Gillets svar på förslaget på plan för Västerhaninge centrum.

Yttrande samråd om Detaljplan för Västerhaninge Centrum, Åby 1:31 med flera (Dnr PLAN2016.21)

Översiktsplan enligt förslaget.

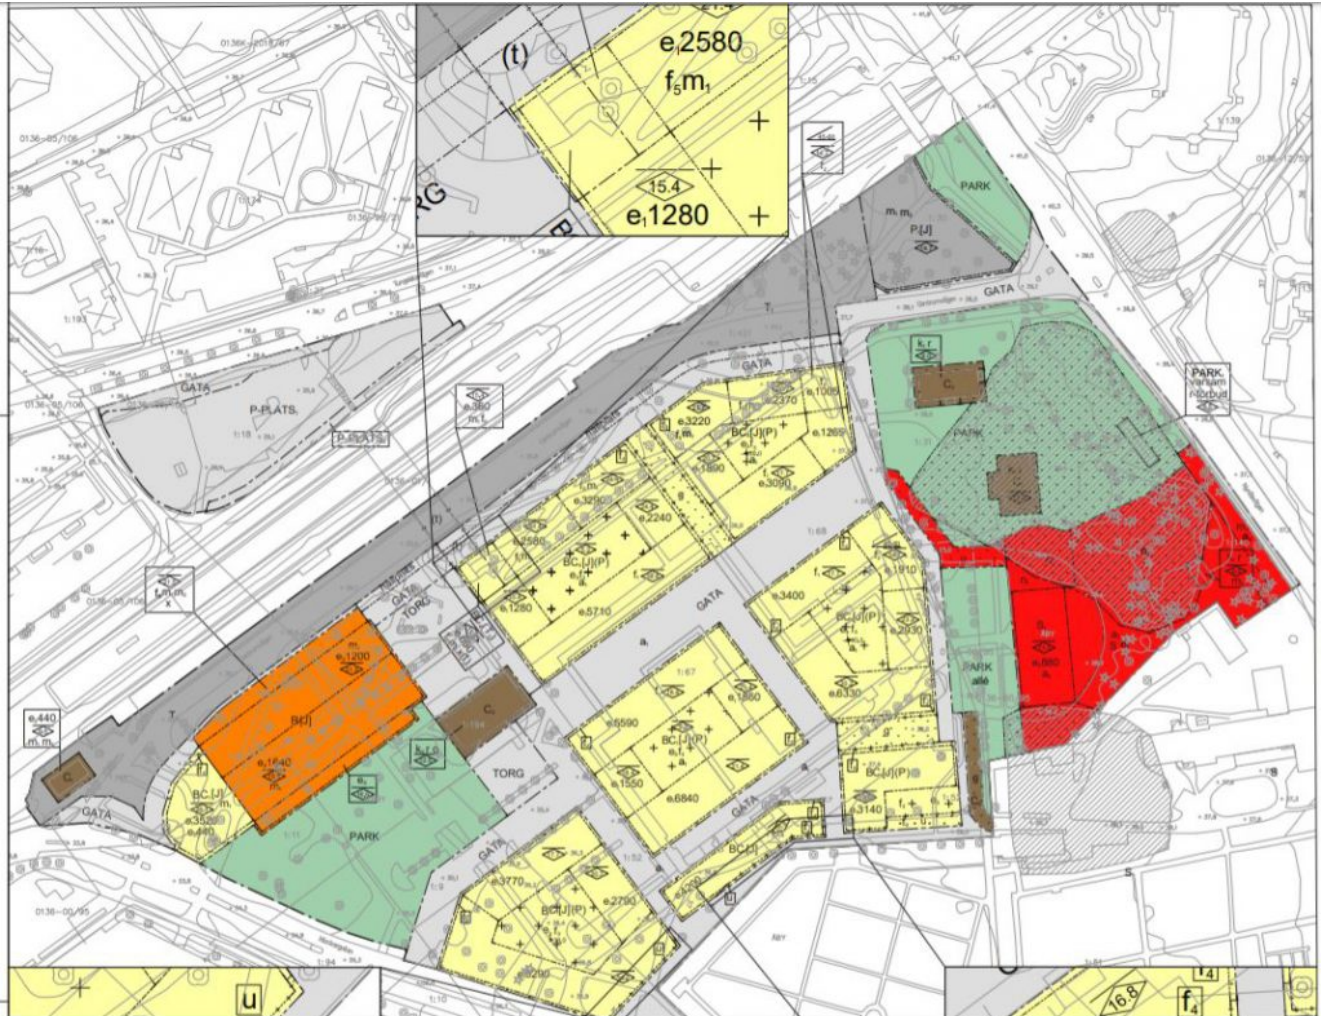
Byggnader på upp till åtta våningar med 1000 lägenheter passar så illa in i denna beskrivning att det visar att planen som togs i god demokratisk anda totalt nonchalerats.

Anledningen till formuleringarna i de tidigare planerna för Västerhaninge centrum är att man velat behålla karaktären med låg bebyggelse på två och tre våningar. Vi är medvetna om behovet av lägenheter med närhet till bra kollektivtrafik och motsätter oss inte att det skapas ett något tätare och något högre centrum än dagens men 1000 lägenheter blir alldeles för kompakt. Vi anser

att höjden maximeras till fyra våningar och att husen mot kyrkogården är två våningar. De reaktioner vi fått från våra medlemmar är också för framför allt en upprördhet över området höjd. Det kom som en överraskning för alla, även dem som varit insatta i tidigare planer för Västerhaninge.

Parkeringshuset mellan Klockargården och järnvägen anser vi skall i största möjliga mån läggas under marknivå så att inte Klockargården med en vägghöjd på drygt 4 meter möts av en 15 meter hög ful vägg på andra sidan om infarten mot centrum.

Den med underlaget bifogade trafikutredningen visar på ett behov av ca 200-800 nya platser (förutom de 200 platser som försvinner) för infartsparkering men det redovisas inte i planen hur dessa behov skall täckas.
